ALPS処理水希釈放出設備及び関連施設の 新設について

2022年3月10日

東京電力ホールディングス株式会社

審査会合における主な指摘事項※等に対する回答

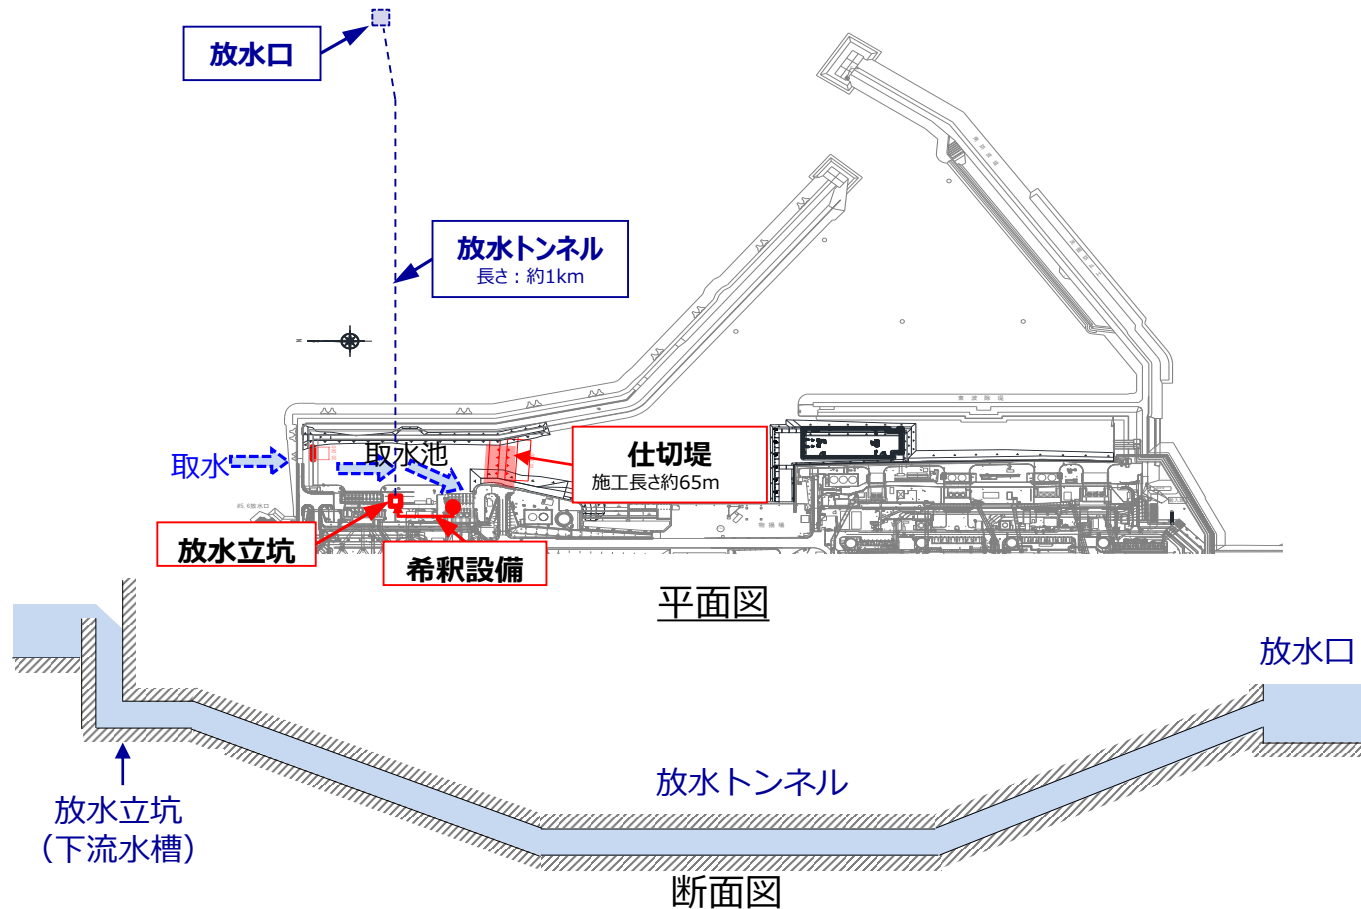
- 仕切堤や放水口ケーソンの設置工事など海水中の作業が発生する工事について、工事期間中の海底土の巻き上げ抑制対策や監視、監視において有意な変化があった場合の対応、実際に海底土が巻き上がった場合の影響等について説明すること。

日本海溝津波による最大浸水分布図
(第83回 特定原子力施設監視・評価検討会と同条件での解析結果)

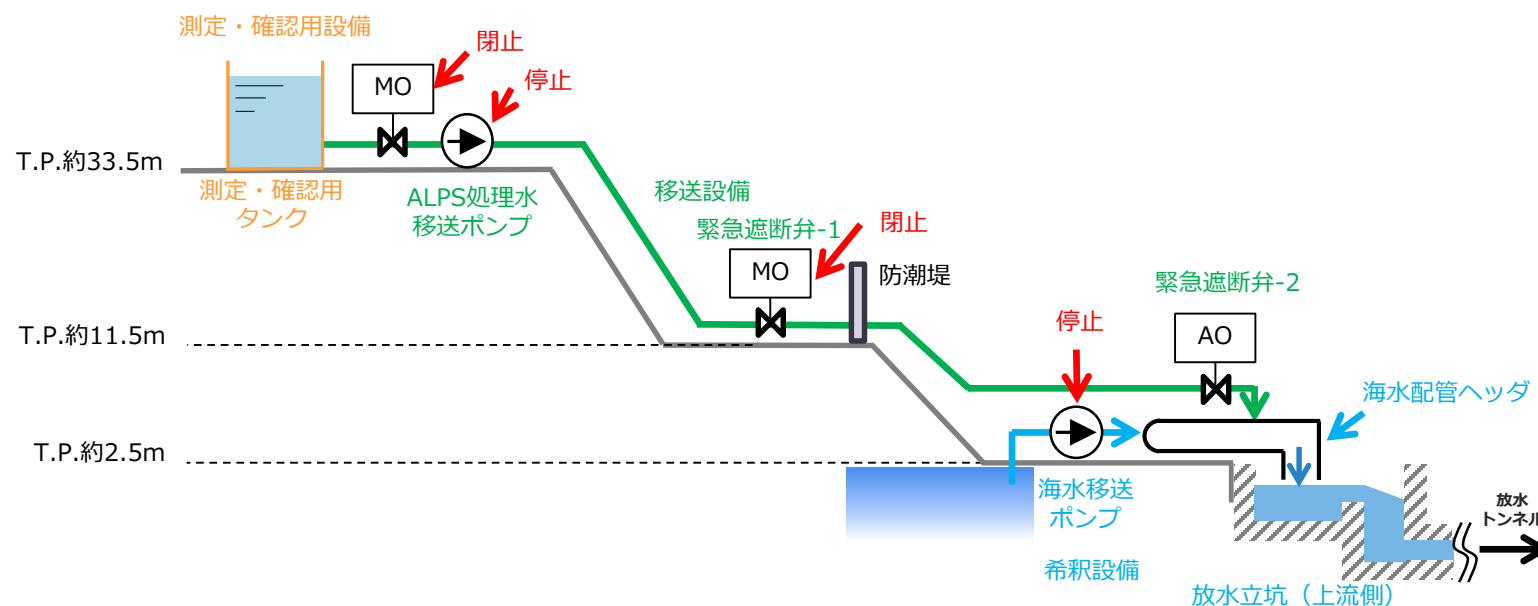
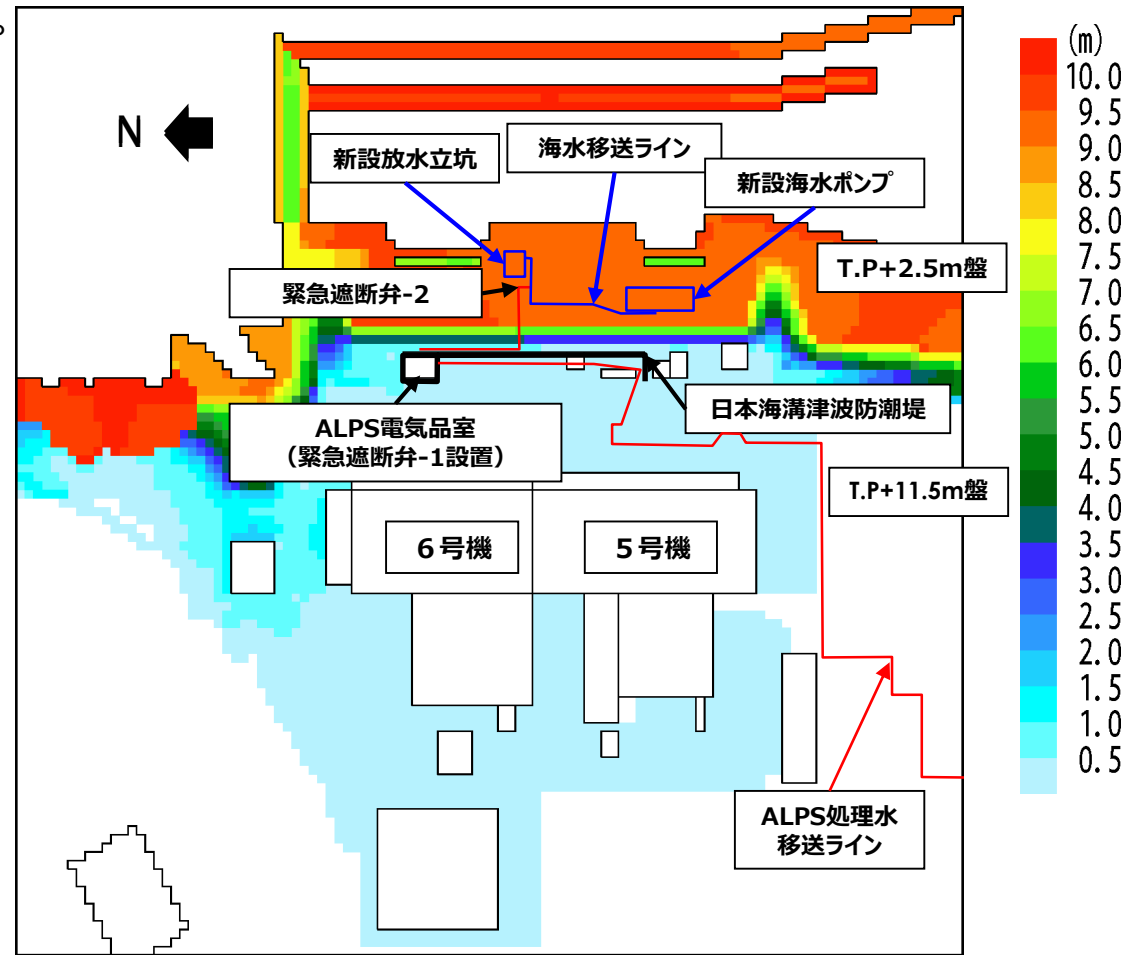
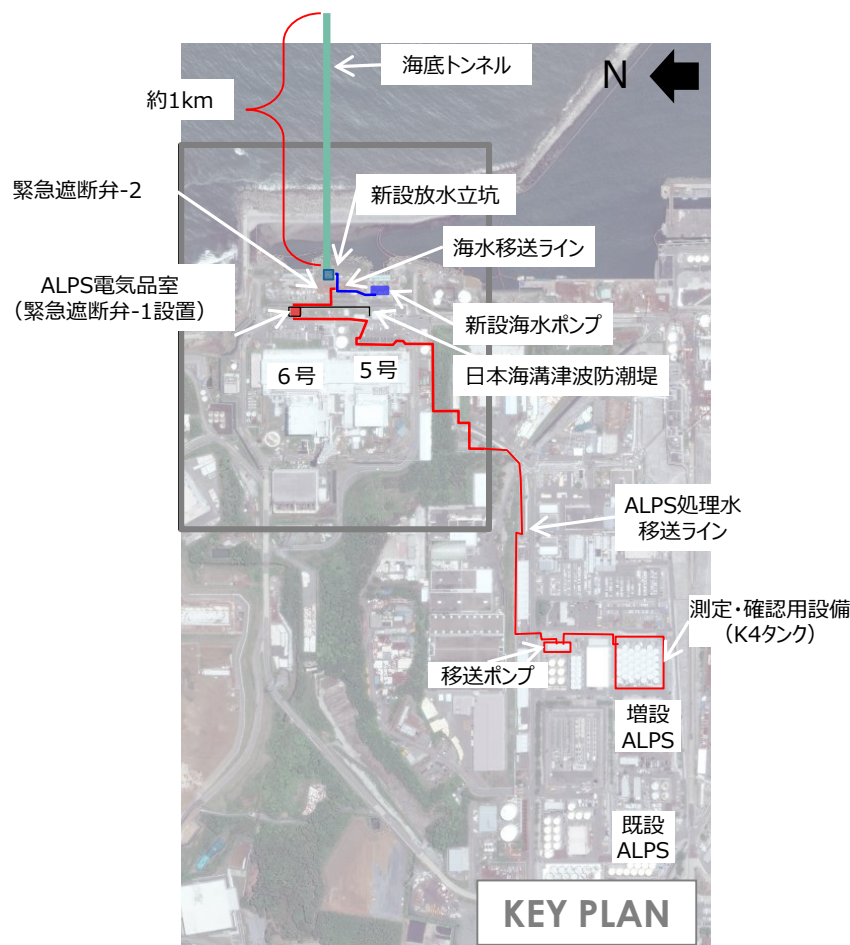
- 津波や高潮により物理的に海洋放出が出来なくなる可能性もあることから、立坑の水位や潮位計等を用いた異常の検知及び海洋放出の停止の必要性について検討すること。

- 自然現象に対する設計上の考慮として、設備が損傷するリスク等がある場合は、免震重要棟集中監視室の監視制御装置より、海洋放出を手動で停止する運用としており、具体的な事象としては以下を想定している。

- 日本海溝津波による解析結果を踏まえると、T.P.+2.5m盤は浸水深9m以上となり、海水ポンプ等の設備は浸水する可能性が高いと想定されます。
- また、T.P.+11.5m盤にある緊急遮断弁(1)は防潮堤で囲われているため浸水せず、ALPS処理水移送ラインは、地上高0.3~0.4m程度に敷設予定であり、最大浸水深はいずれの位置においても0.2m未満のため浸水は想定していません。

穴の補強計算説明図

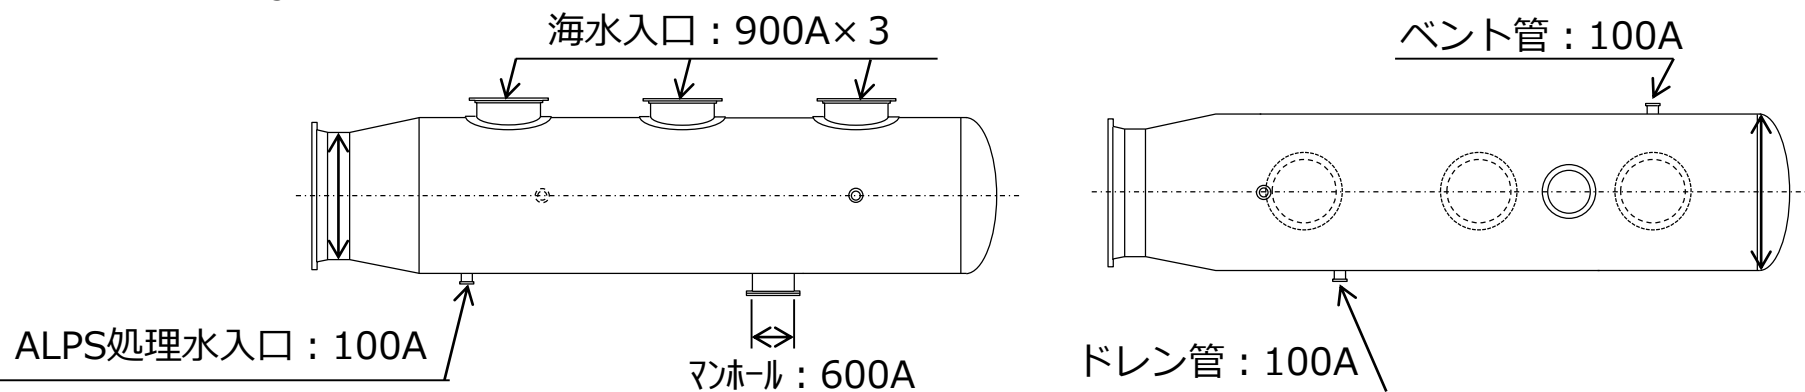
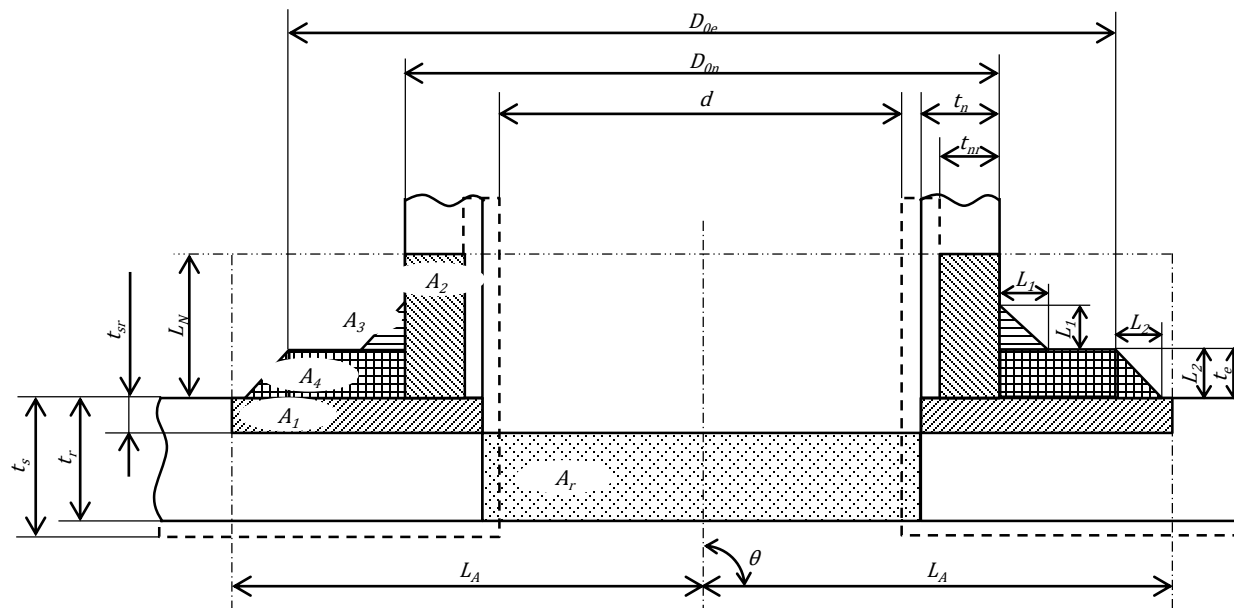
- ALPS処理水移送ライン、海水移送ライン、海水配管ヘッダ等の主要設備について、基本仕様（材質を含む）、主要構造、構造強度評価の内容（JSME以外の適用規格・基準によるものを含む）を示す。

- 海水配管ヘッダに設ける穴は64mmを超え、図PPD-3422-1及び図PPD-3422-2により求めた d の値を超えることから、穴の補強計算を実施する。
- 海水配管ヘッダに設ける穴の補強に有効な総面積（ A_0 ）が補強に必要な面積（ A_r ）を満足することを確認する。

評価機器	管台口径	評価部位	補強に必要な面積	補強に有効な総面積
			A_r (mm ²)	A_0 (mm ²)
海水配管ヘッド	100A	管台	732.25	1335.66
	600A		4134.36	6800.89
	900A		6316.06	41500.34

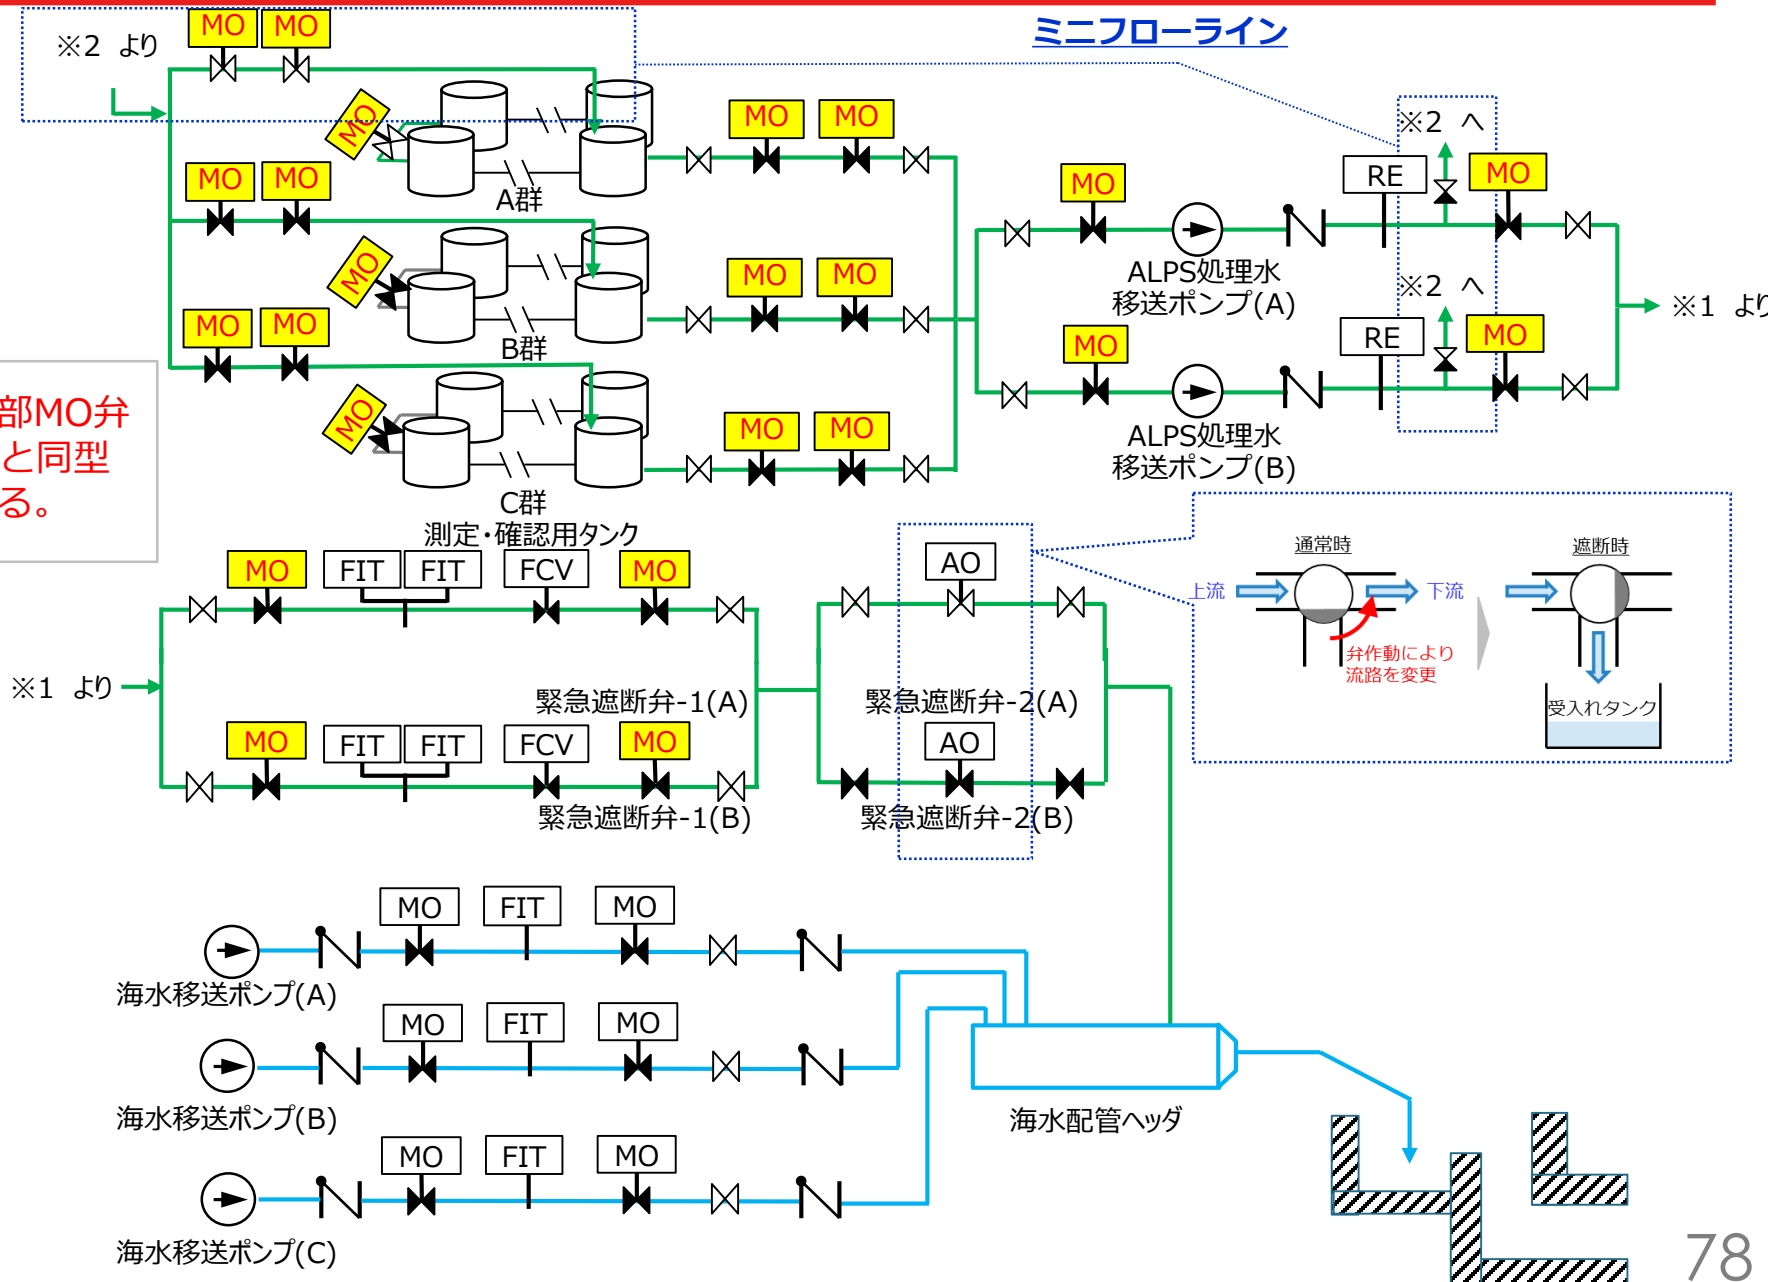
- 緊急遮断弁-1 (MO弁) と同型のMO弁がいくつもあることから、全ての範囲 (設置場所) と閉動作する時間等について説明すること。
- 緊急遮断弁-2 (AO弁) において駆動源 (圧縮空気) の単一故障等を踏まえると、弁は閉まるが、逆に三方弁のタンク側へずっと流れ続けることになる。そうした場合の対策をどのようにするか説明すること。

黄色ハッチング部MO弁は緊急遮断弁-1と同型の弁となっている。

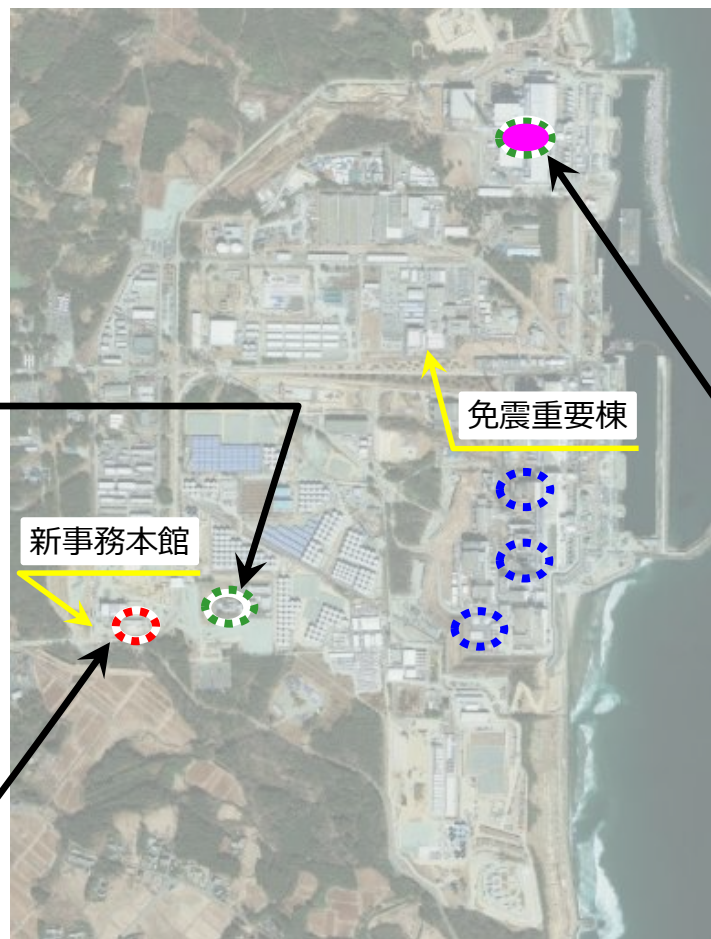
- 従来の定常的な分析業務、異常時における過渡的な分析業務、今回追加するALPS処理水関係の分析業務について、必要なリソース、分析内容・時間・頻度等の分析に係る全体像を示したうえで、分析業務全体におけるALPS処理水関係の分析業務の位置付け、影響度およびリソースの確保状況を説明すること。

- ALPS処理水の排水にあたって分析試料数が増加するのは【化学分析棟】であり、リソースの過不足を把握したうえで、必要な措置を計画する
- 構内で生じる漏洩などのトラブル対応などの液体分析は、その性状・放射エネルギーが把握できないため化学分析棟では対応しないことから、リソース確保にあたりトラブル対応は考慮不要
